Autorité environnementale

AVIS DE L'AUTORITÉ ENVIRONNEMENTALE

relatif au projet de réalisation de la zone d'aménagement concerté (ZAC) « Reun Ar Moal » sur
les communes de Daoulas et Irvillac dans le Finistère

Plan masse de la ZAC : Périmètre opérationnel (tirets rose) +affectation des vocations des zones

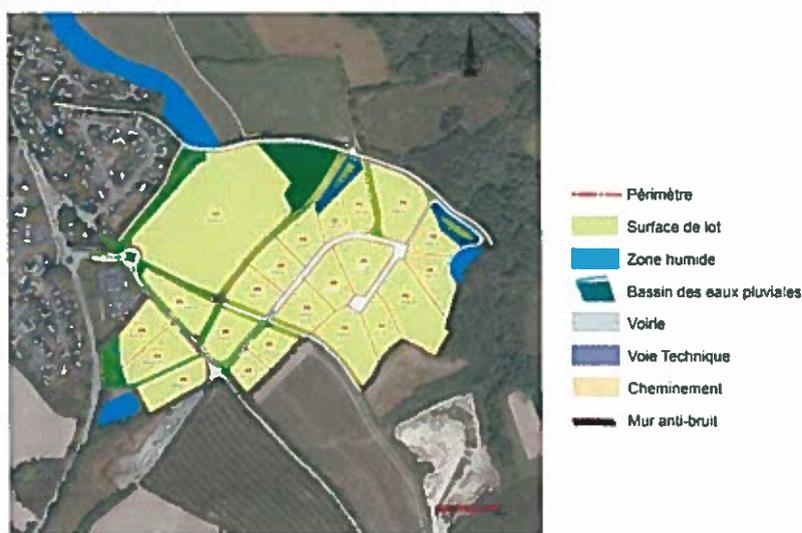
Une déchetterie intercommunale occupe actuellement la partie sud-ouest du périmètre de la future ZAC. Le dossier annonce des travaux d'extension et de mise aux normes, portant son emprise à 2,2 ha. Cependant, il ne présente pas l'analyse de leurs impacts sur l'environnement, ce qui ne donne pas une vue globale de l'évaluation environnementale du projet de ZAC dans son ensemble.

L'Ae recommande au porteur de projet de compléter son dossier en présentant l'ensemble des impacts relatifs au projet de ZAC, ainsi que leur prise en compte au regard de l'environnement.

Le dossier se réfère souvent à l'aménagement d'espaces verts sans en fixer leurs dimensions. Le plan masse qui les représente renvoie à un plan des aménagements paysagers, non identifié formellement dans l'étude.

L'Ae recommande au porteur de projet de mieux définir la place dévolue par le projet aux espaces verts (en estimant par exemple un pourcentage par rapport à l'ensemble) et de fournir le plan des aménagements paysagers envisagé.
